NIDO PIANO RIALZATO EX FANCIULLEZZA

ALLEGATI - RELAZIONE DI VARIANTE PROGETTO PER SOPRINTENDENZA ABAP

Variante non sostanziale per il progetto:

“Ristrutturazione di edificio dismesso e sua riconversione ad asilo nido”.

VAR 01: Riduzione dimensionale del blocco "Casa da giardino", comprensiva di area stoccaggio materiali esterni e portico per passeggi.

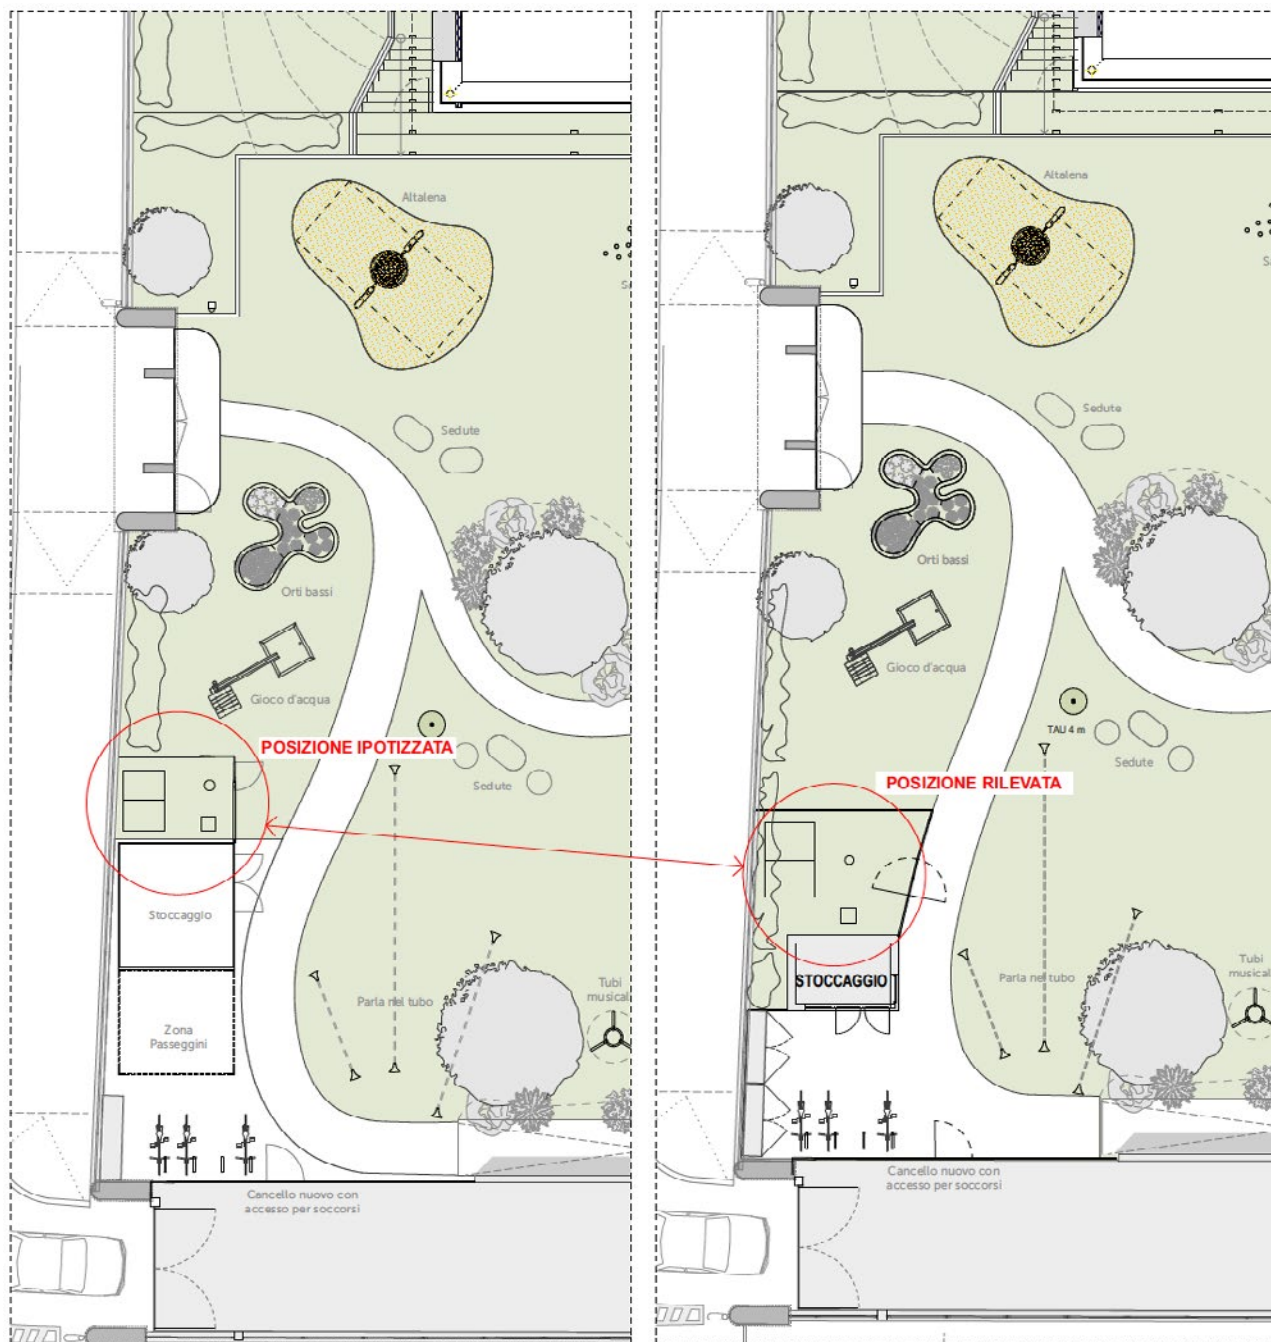
Il progetto prevedeva la realizzazione di una **casetta per attrezzi di 4 x 6 m**, comprensiva di portico per i passeggini e area stoccaggio per attrezzature da giardino. Durante le lavorazioni, il **rilievo dell'impresa dell'area esterna, dei pozzetti e dell'idrante presente**, nonché la **decisione di creare un secondo vano contatori**, essendo il primo non idoneo a contenere tutti i nuovi allacci, avrebbe implicato lo **spostamento del manufatto, rendendolo più invasivo dal punto di vista estetico rispetto alla percezione della facciata dell'edificio**.

E' stata quindi scelta una **dimensione minore del manufatto, di modulo 2 x 3 m, senza portico per passeggini**, con una diminuzione dell'area in calcestruzzo drenante. Una zona ampia nell'ingresso del Nido, ben accessibile attraverso la rampa esistente, ospiterà i passeggini.

VAR 02: Mantenimento del rivestimento originale della scala esterna.

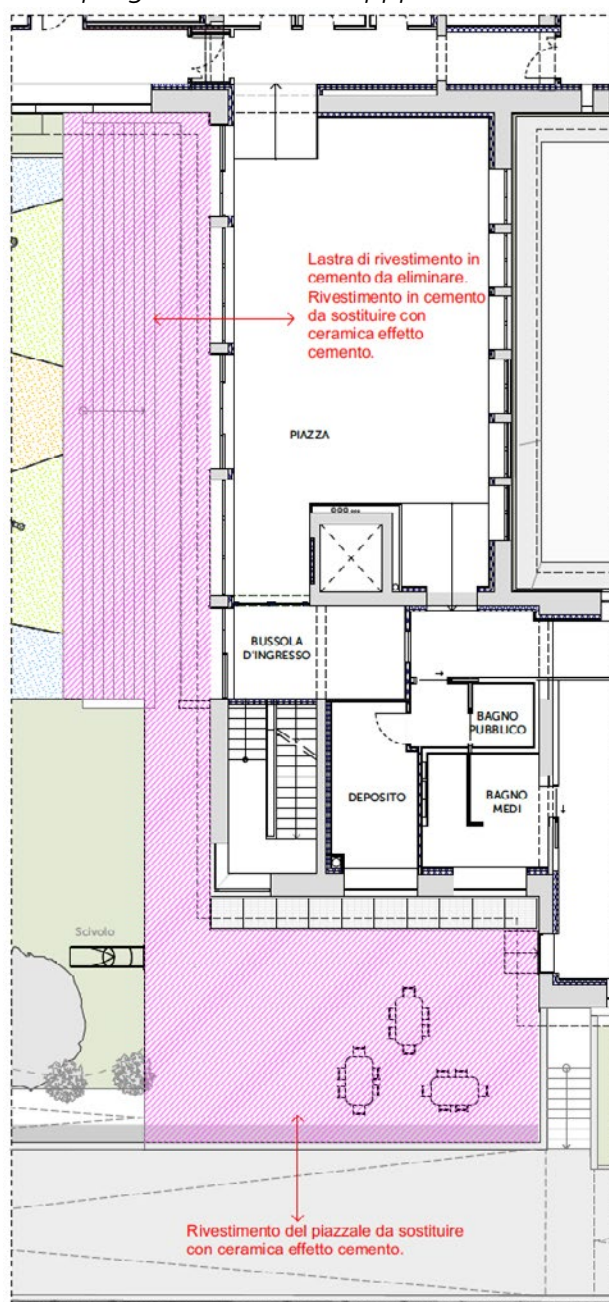
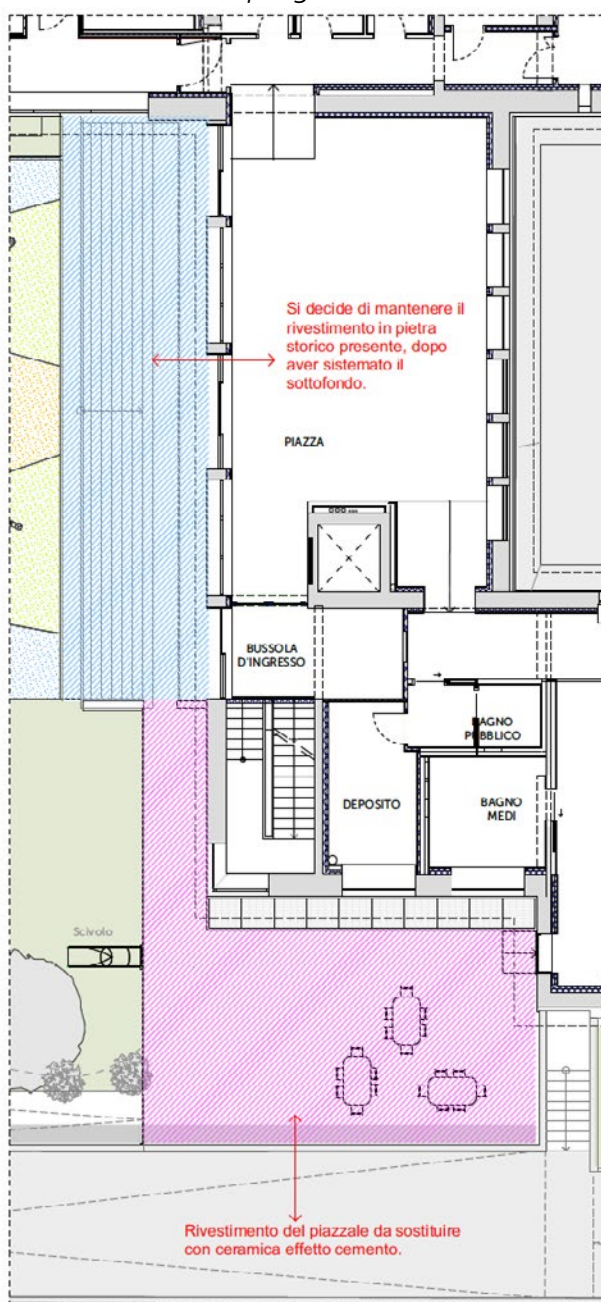
Il progetto autorizzato prevedeva la completa sostituzione di tutto il rivestimento della scala, data la necessità di consolidare la struttura sottostante, che mostrava evidenti segni di cedimento e implicava infiltrazioni d'acqua. Si prevedeva quindi di realizzare una nuova pavimentazione in gres ceramico di grande formato, con effetto pietra / cemento, il più possibile simile ai gradini della scala esistente.

Dopo verifica, si è individuata una modalità di consolidamento che consente di salvaguardare il rivestimento originale. E' possibile, quindi, rimuovere gli elementi in pietra, numerarli, consolidare la struttura sottostante e riposizionare i gradini in pietra originali con un sistema di incollaggio. Le lastre in gres ceramico di grande formato, con effetto pietra, verranno utilizzate solo per la parte terrazzata a fianco, al momento ricoperte di ceramica recente di medio valore, come da progetto autorizzato.

VAR 03: Rimodulazione aperture tecniche nel blocco impianti del piano interrato.

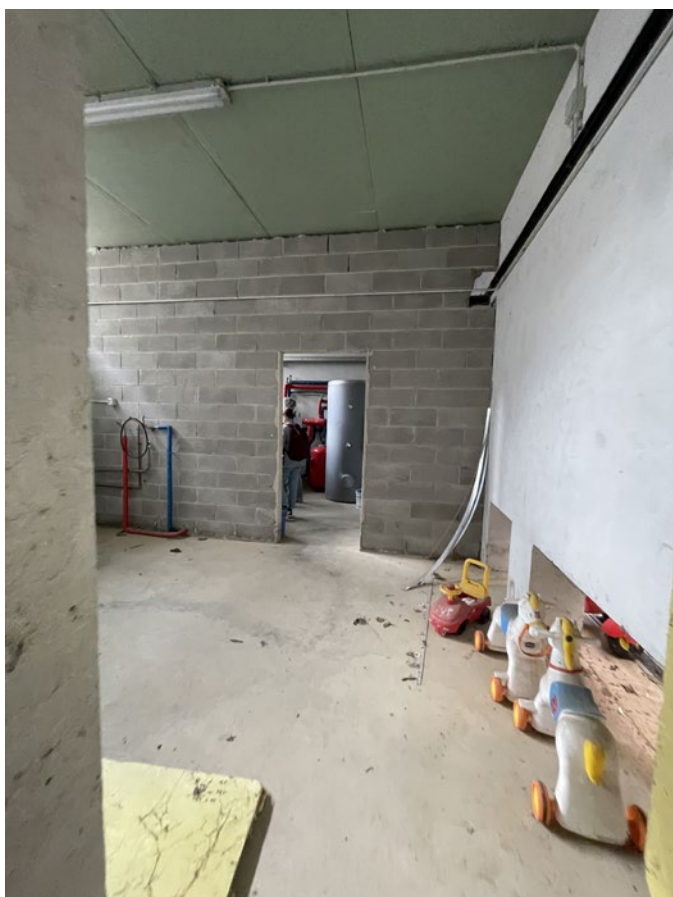
Durante i sopralluoghi tecnici, è emersa la **necessità, riportata dall'Amministrazione comunale, di isolare acusticamente le macchine nei confronti del vicinato**, che ha più volte protestato per il rumore di quelle esistenti, in particolare nelle ore notturne.

Questo ha portato a **introdurre delle griglie foniche, per abbattere il rumore emesso dai macchinari**, che verranno posizionate a **sostituzione degli infissi presenti**.

L'intervento da eseguirsi andrà a ingrandire i fori delle aperture sulla facciata del vano tecnico, per adeguarsi alle dimensioni standard delle griglie

Foto dal prospetto A

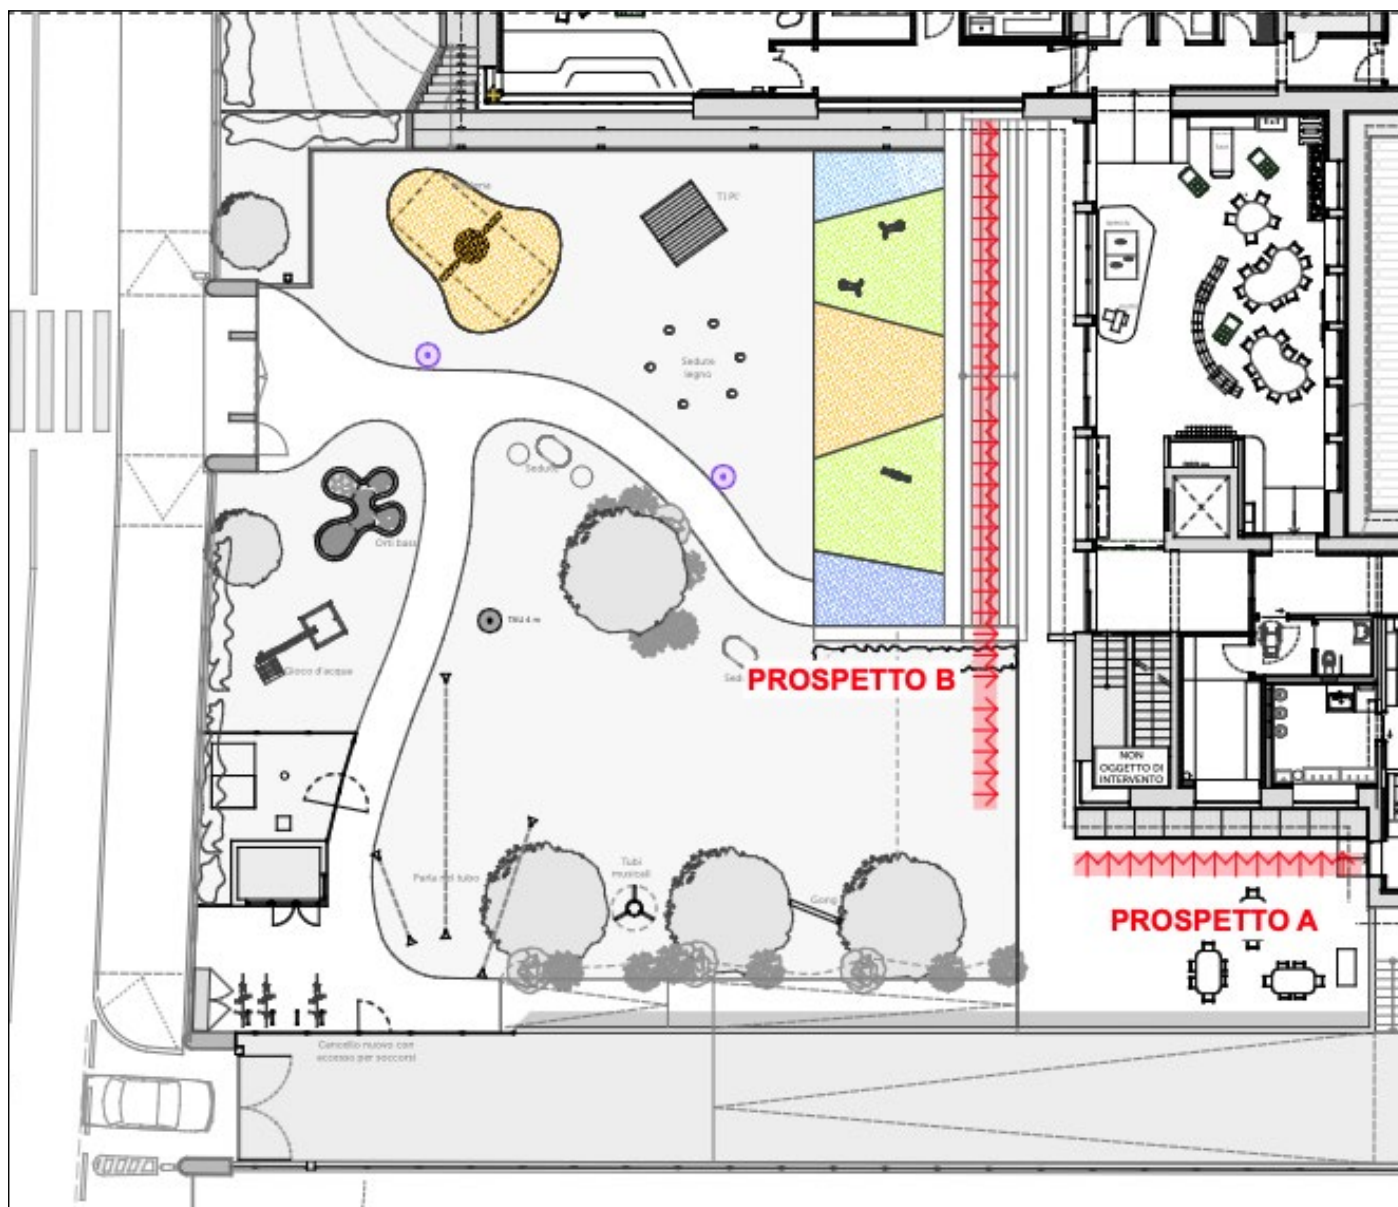
Durante la battitura avvenuta in cantiere da parte dell'impresa, **il rivestimento della facciata fronte strada, dove si trova l'accesso alla scuola, risulta compromesso: è quasi distaccato e si rileva il pericolo di caduta dei mattoncini di rivestimento.** L'altra facciata, invece, presenta solo un 10 % di materiale da consolidare.

Dopo verifica, risulta che intonaco e colla presenti sotto il rivestimento in mattoncini risalgono a quelli **originali del 1933: la mancanza di stuccatura, probabilmente a fini estetici, ha compromesso nel tempo la tenuta dell'intonaco di base e la malta risulta farinosa.**

- Effettuare lo smontaggio completo dei listelli in laterizio (mattoncini);
- Fare una pulizia dei listelli;
- Compilare la demolizione del vecchio intonaco;
- Fare una pulizia del supporto;
- Realizzare nuovo intonaco di malta bastarda, idoneo a resistere nel tempo;
- Effettuare il ripristino dei vuoti;
- Inserire il rivestimento tramite incollaggio;
- Terminare con la stuccatura, lasciando la fuga d'ombra simile a quella esistente.

Foto dal prospetto B

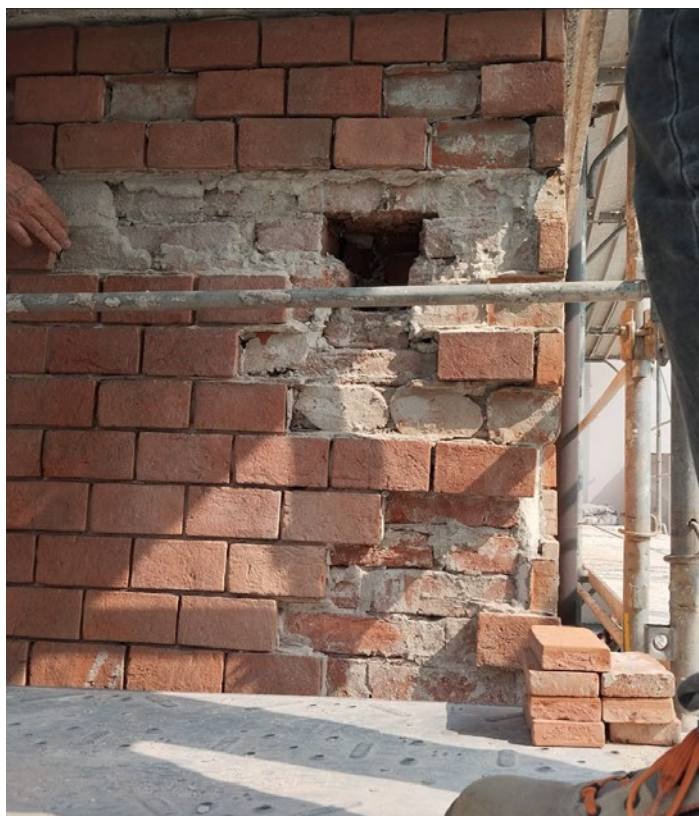
La seconda facciata invece era già stata sistemata nelle lavorazioni concluse nel 2014. La malta in questo caso risulta migliore e circa il 10% della superficie richiede un intervento

VAR 05-06: Modifiche interne.

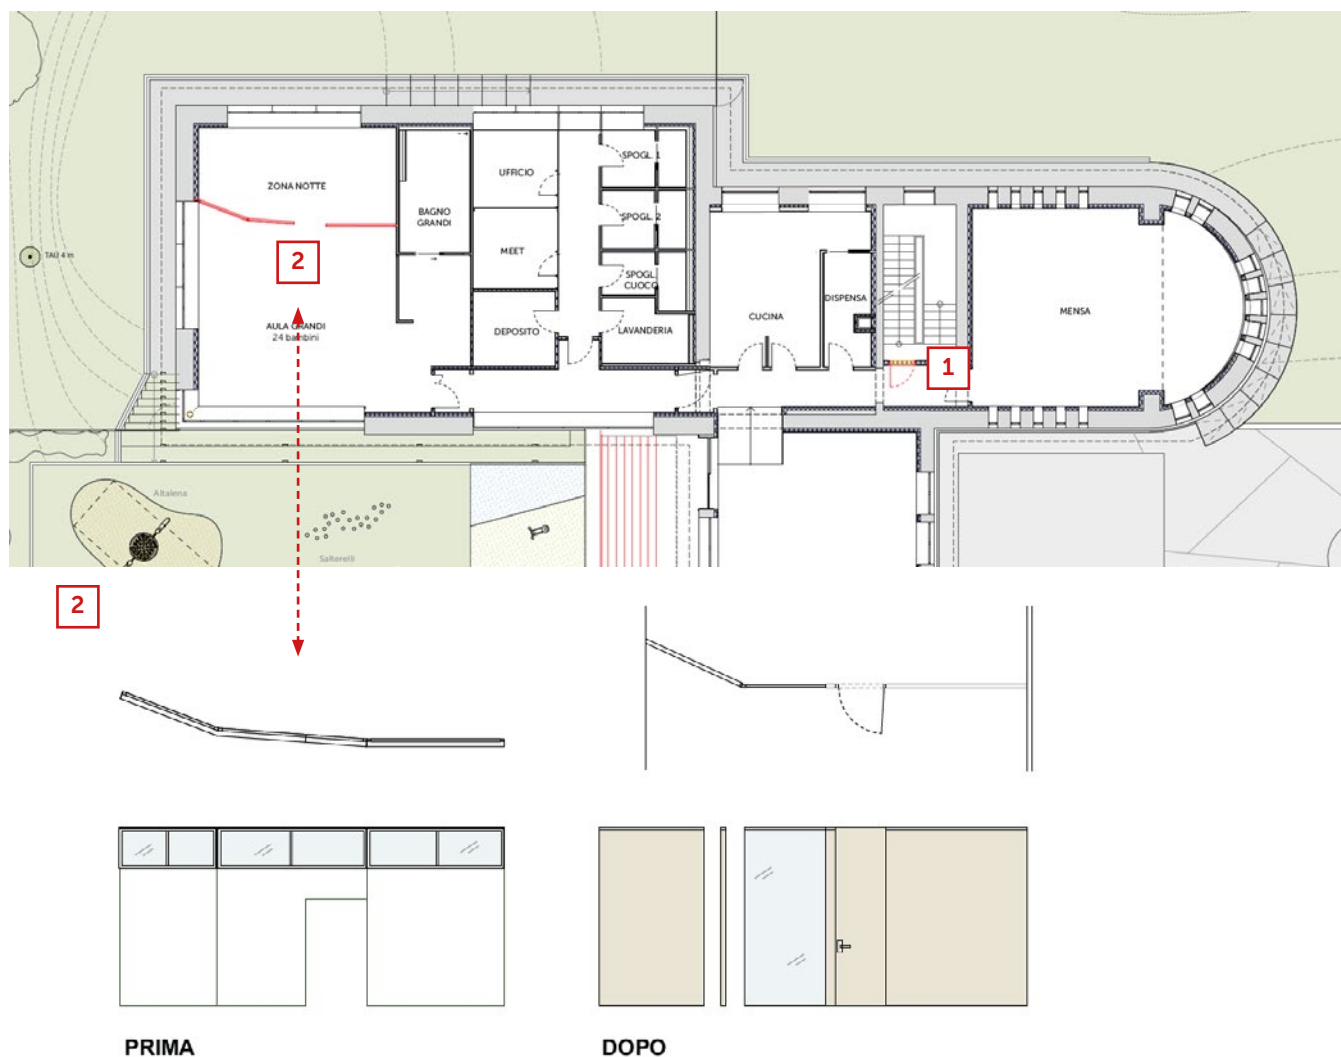
- Si decide di inserire una porta REI sulla parete che avrebbe chiuso il vano scala, per facilitare future manutenzioni, lavorazioni e interventi ai piani superiori.
- Si decide di cambiare tipologia di parete per la separazione della zona notte di un'aula: da parete in cartongesso diventa parete arredo, in rivestimento ligneo. Quesot garantisce meglio la leggibilità dell'ambiente continuo originale.

VAR 07: Ripristino cancellata.

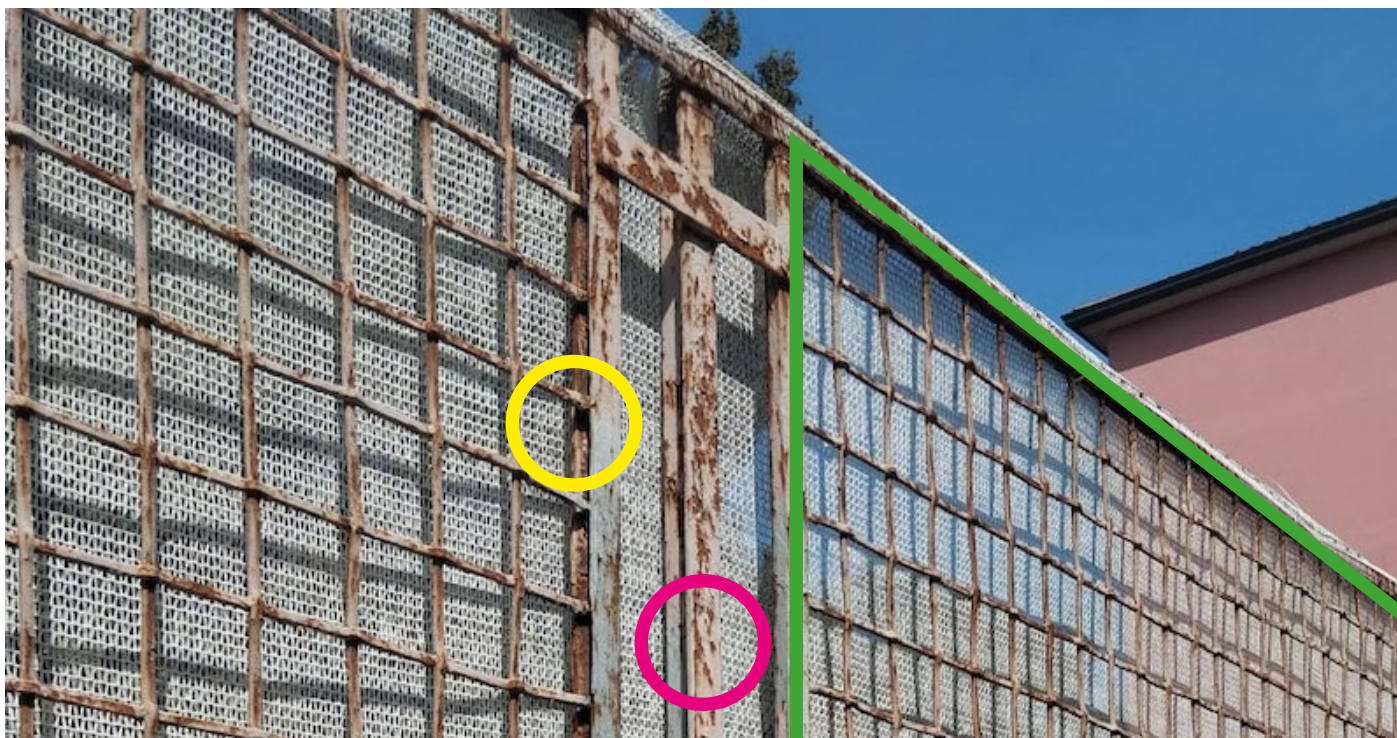
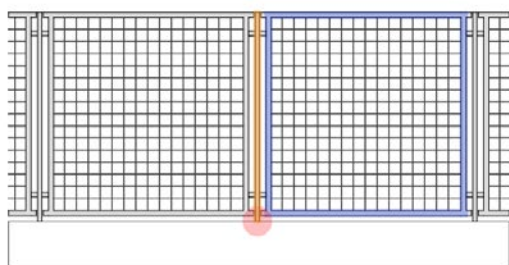
Il progetto presentato in sovrintendenza che prevedeva la completa sostituzione della cancellata e la realizzazione di una nuova completamente identica alla precedente.

Un primo confronto con il fabbro ha mostrato l'impossibilità di rifare la cancellata con la stessa tecnica del 33' nei costi preventivati.

Si decide di rinforzare i montanti verticali e irrigidire il profilo rettangolare di bordo, nonchè ripristinare le saldature mancanti.

Viene ipotizzato il rinforzo con inserimento di un doppio profilo e un fissaggio alla base per evitare il ribaltamento.

Viene rinforzato anche il perimetro esterno con l'inserimento di un doppio profilo saldato
